2021年6月吉日

株式会社ツノダ

ぷらイヤースリーズ仕様変更のお知らせ

従来品	変更後

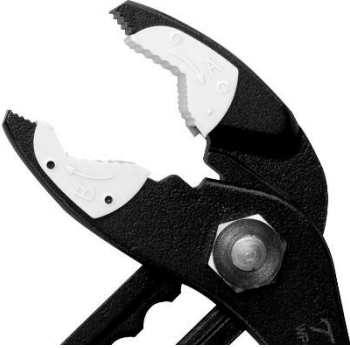
ウォーターポンプぷらイヤー各種につきまして、くわえ部の樹脂を従来品よりも

滑らず、傷付けない材質に変更致します。(従来品：POM樹脂 → 変更後：ウレタン樹脂)
